# La Plaine du Sempin Communes de Chelles (77) et de Montfermeil (93)

## Projet du parc naturel paysager du Sempin

Juin 2025

### Porter à Connaissance

Figure 1 : Mise à jour du plan des casiers

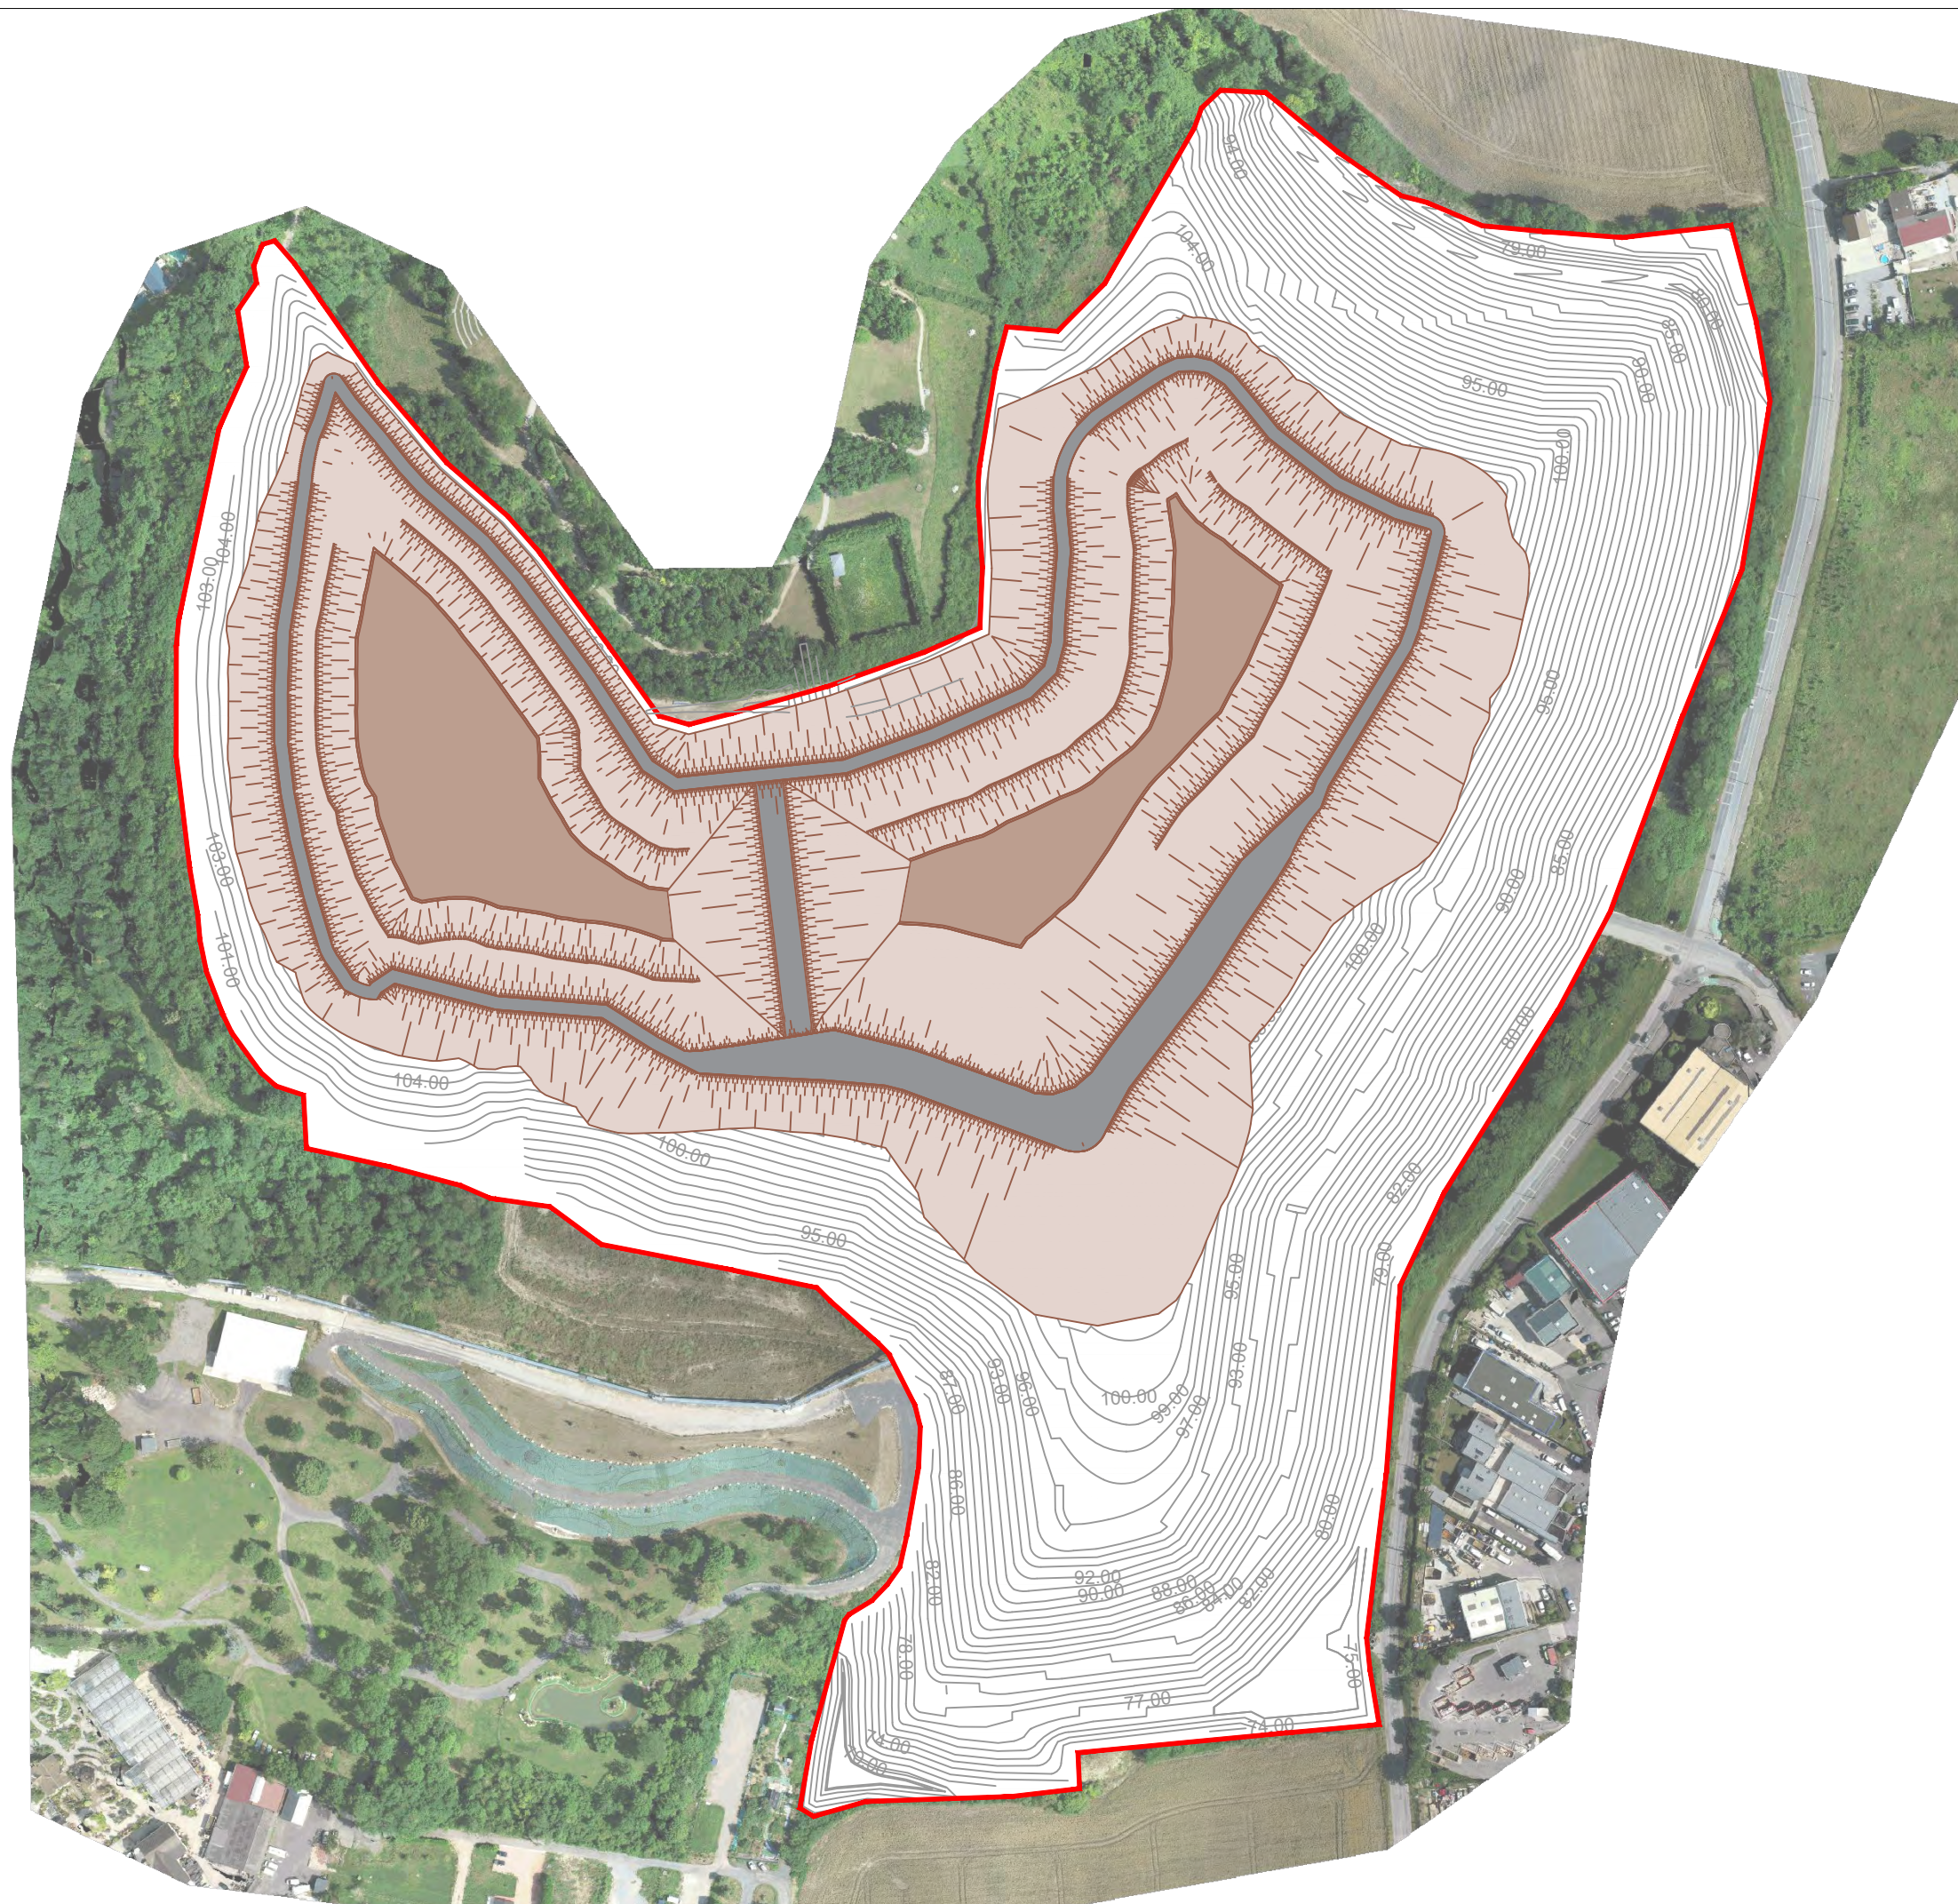
- Maintien d'une digue centrale au niveau du casier de réception des terres de tunnelier initialement prévu, afin de mieux répartir la pression exercée par les marins de tunnelier sur les bords du casier. Cela engendre la création de deux casiers, sur la même emprise que le casier prévu initialement (Cf. Figure 1 en page 8) ;
- Mise en place d'un drainage dans le casier avec l'installation d'un géotextile perméable afin de favoriser le drainage des eaux de surface en amont des marins et limiter la percolation des eaux de ruissellement dans les digues du casier (pour éviter toute fragilisation) ;
- Mise en place d'inclusions verticales (pieux) au travers de la masse glissée.

**Figure 6 : Plan de localisation des nichoirs mis en place en 2019 (extrait rapport d’intervention BIOTOPE)**

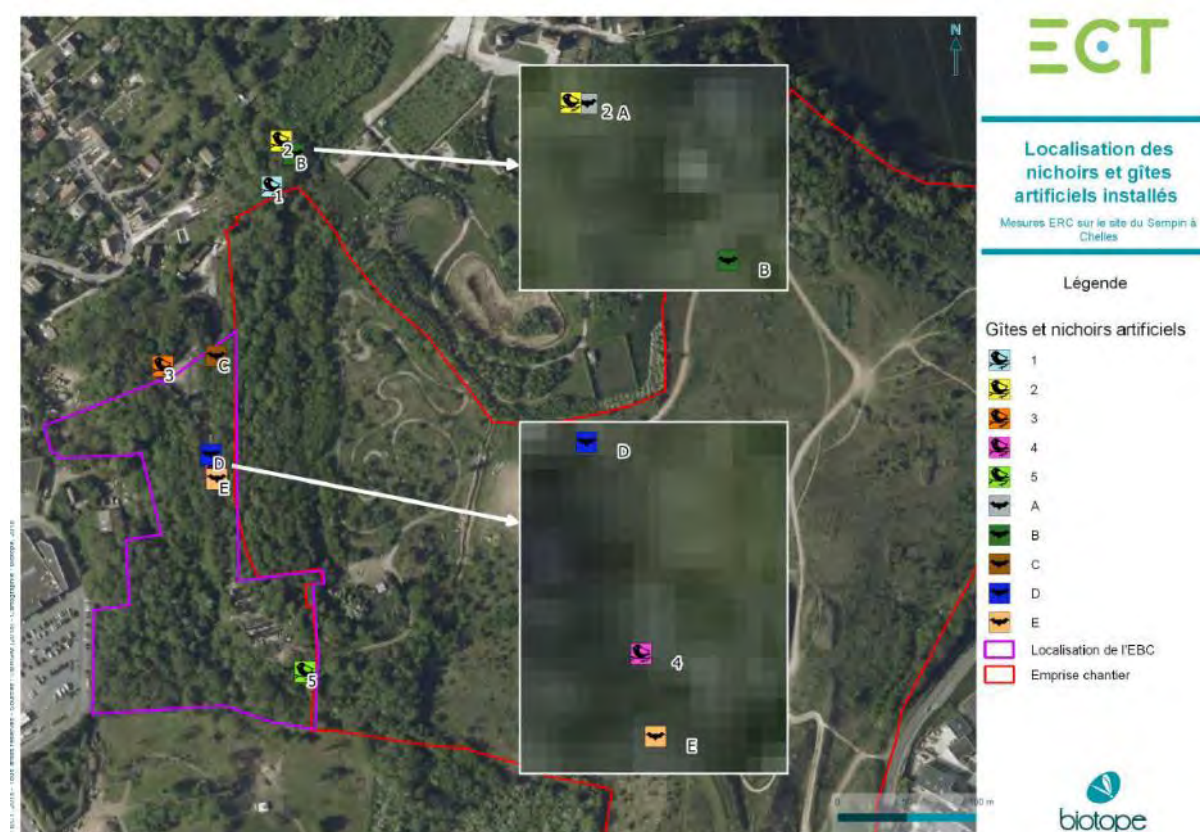
- ➔ **Mesure A02 – Installation de 10 nichoirs à oiseaux et chauves-souris :** Cinq nichoirs à oiseaux et cinq gîtes à chiroptères ont été installés dès le début du chantier, à l’hiver 2019, dans les boisements évités localisés à l’ouest du site. Cette mesure a été anticipée pour améliorer la capacité de refuge de la faune dès le début du chantier mais également car le site ne présentera pas d’arbres suffisamment âgés lors de son réaménagement. Le choix de l’emplacement des gîtes a en effet été déterminé en fonction de la présence d’arbres favorables à ces espèces et de couloirs de déplacement favorables. Au sein du site, en raison des travaux d’aménagements réalisés, les boisements prévus sont pour l’instant au stade de plants forestiers, ils ne peuvent donc pas accueillir de gîtes. Le choix a donc été reporté sur des arbres existants en périphérie de site, favorables aux chiroptères avec couloir de déplacement, au niveau de l’EBC.

Figure 7 : Plan des aménagements écologiques sur le site

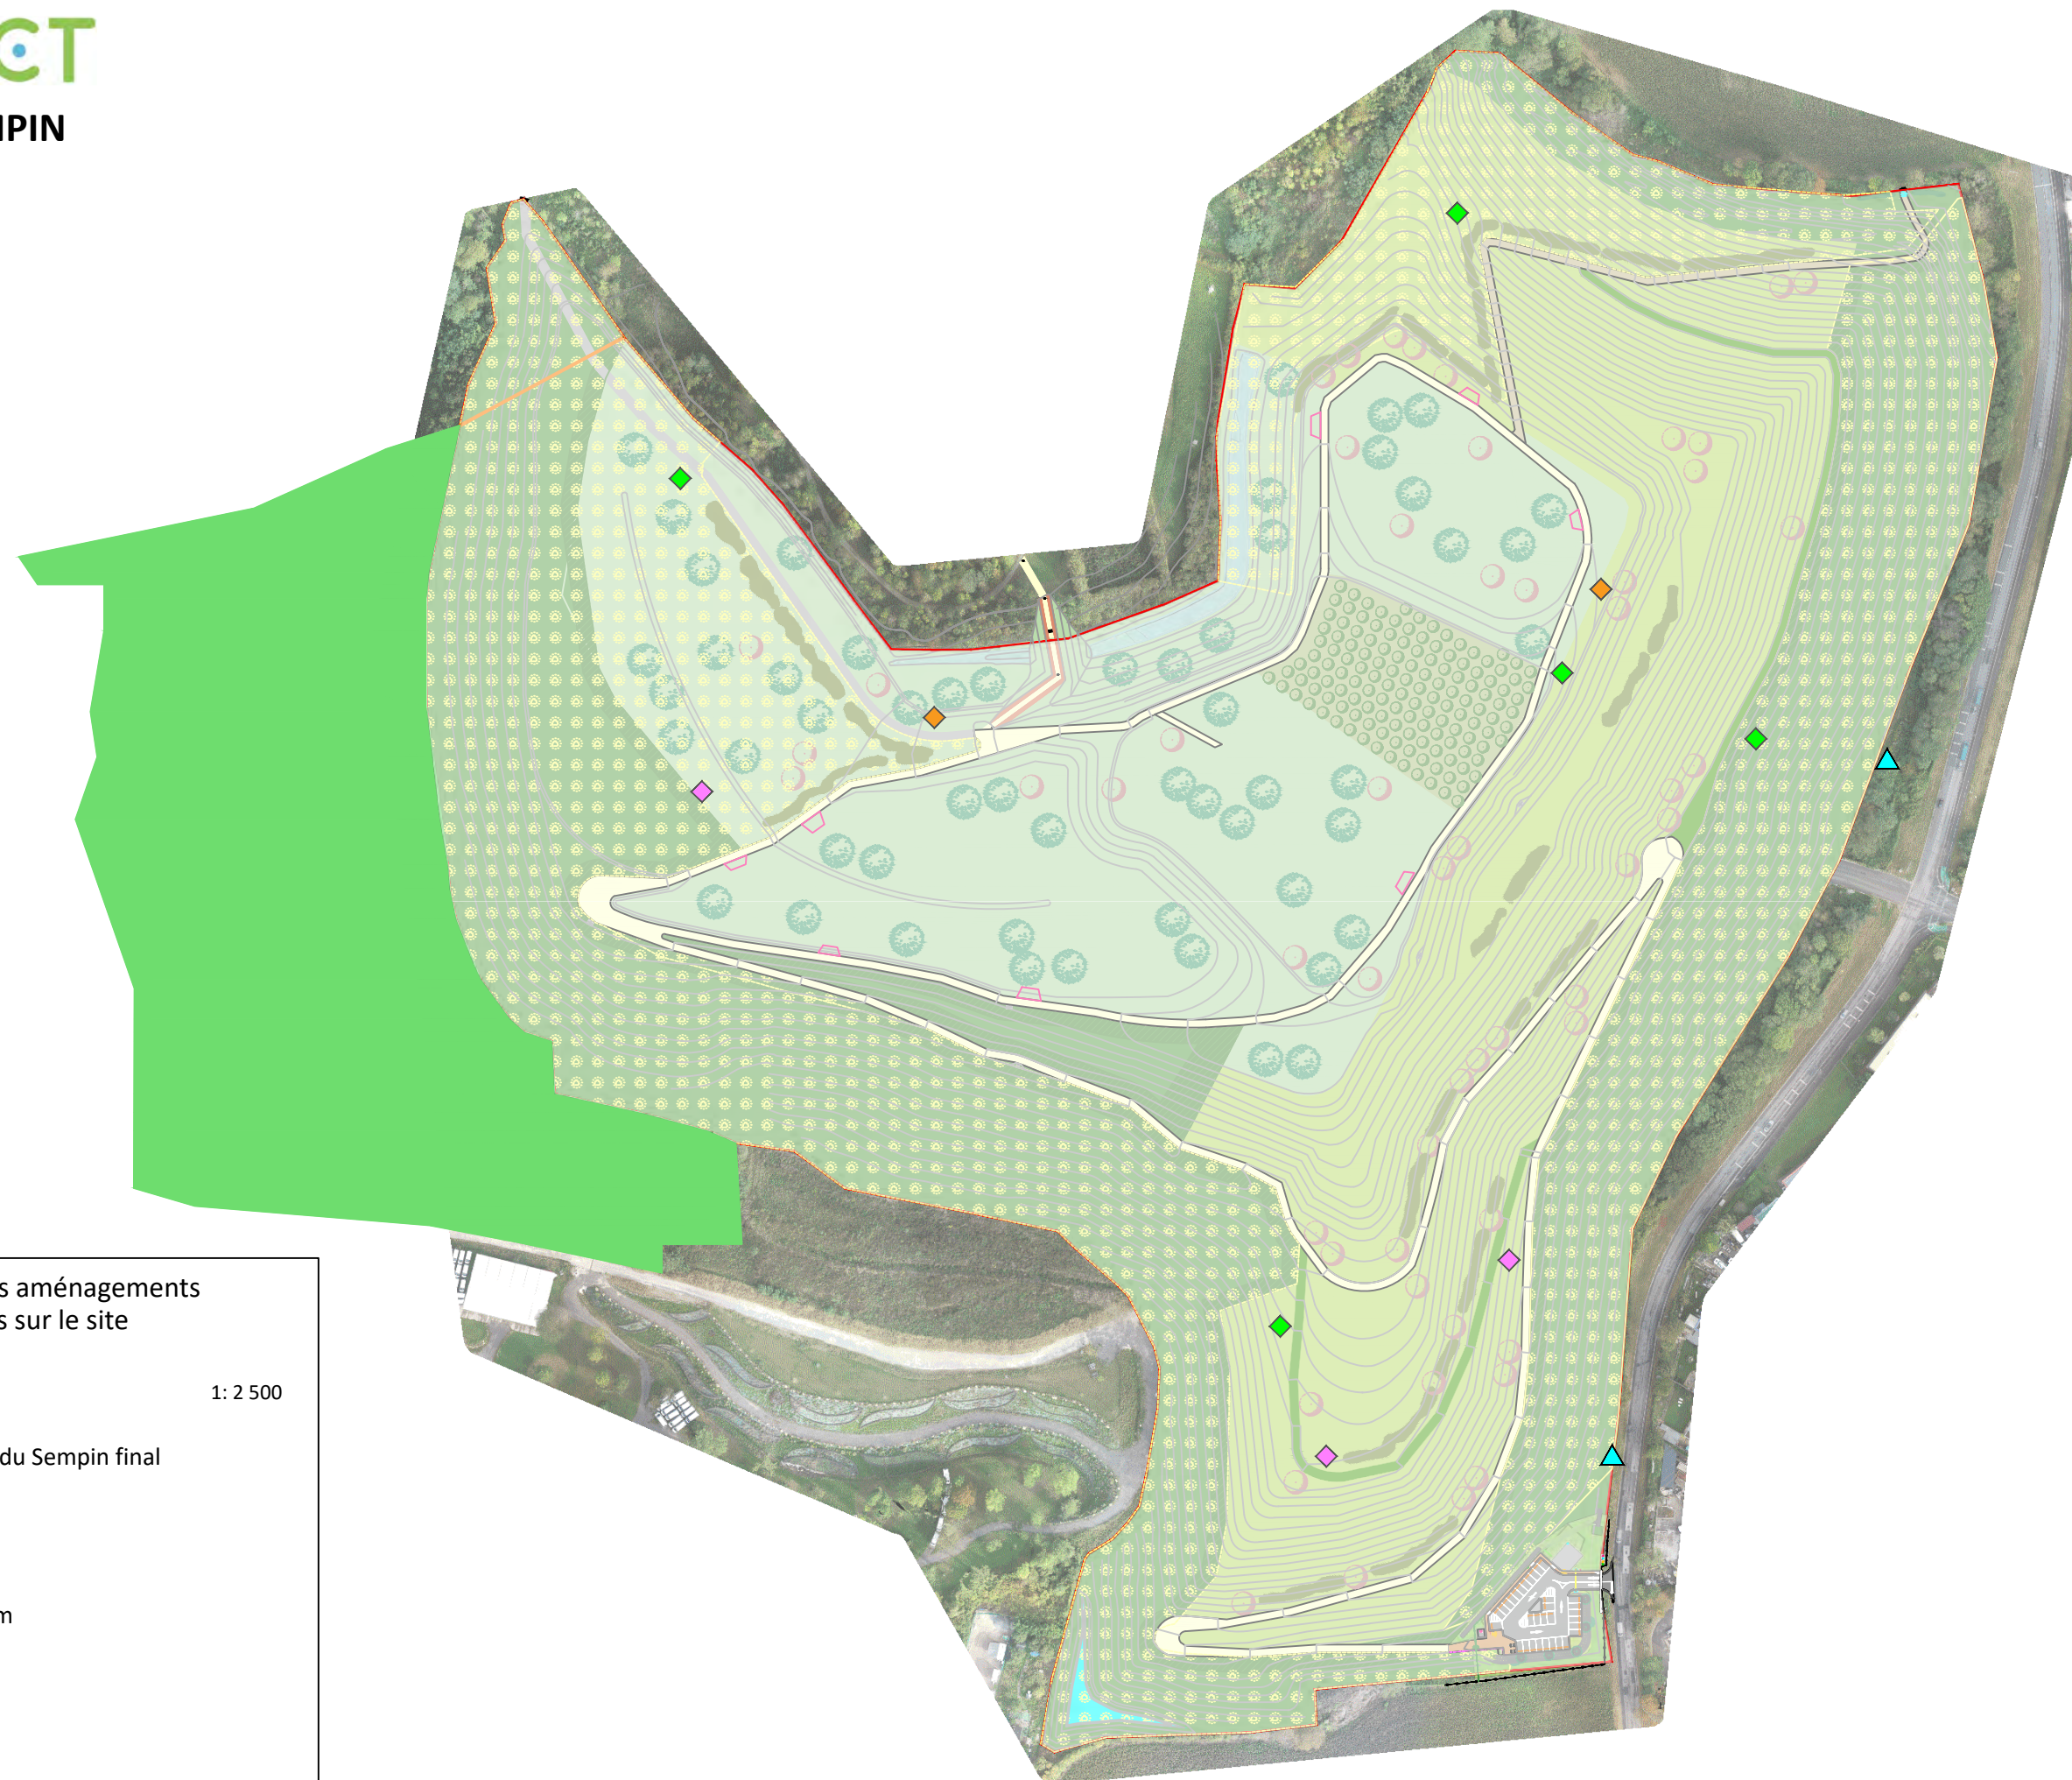
Deux gîtes à chiroptères supplémentaires seront également positionnés à l’est du site, le long du chemin du Sempin. La localisation de ces gîtes est précisée sur la figure 7, aux pages suivantes.

- ➔ **Mesure A03 – Mise en place de 2 hôtels ou gîtes à insectes :** Les hôtels à insectes ont été implantés à proximité des cheminements (Cf. Figure 7 ci-après), conformément à leur visée pédagogique indiquée au VNEI, et seront mis en place au cours de l’aménagement du site (2<sup>nd</sup> semestre 2025).

La cartographie finale des aménagements écologiques destinés à la faune et localisés au sein du site réaménagé est présentée en page suivante.
